01 / 06 Synthese van de controle — COVER

Elektrische installaties op laagspanning en zeer lage spanning

Ijzerenkruisstraat 22, 1761 Roosdaal

UNIEKE REFERENTIE
DOM-2026-CMP3LB
atlascontrole.be/v/DOM2026CMP3LB

OBSERVATIE 01

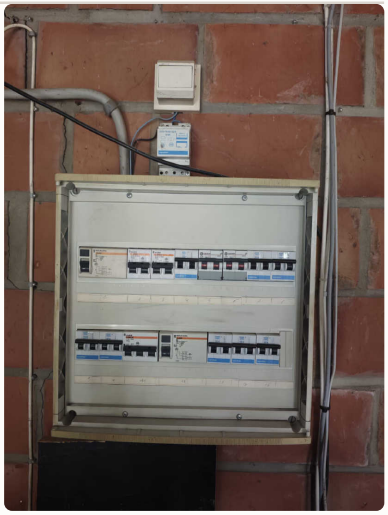
- 3.1.2 Situatieplan is niet aanwezig, is onvolledig of komt niet overeen met de installatie.
- 3.1.2.1 Eendraadsschema is niet aanwezig, is onvolledig of komt niet overeen met de installatie.
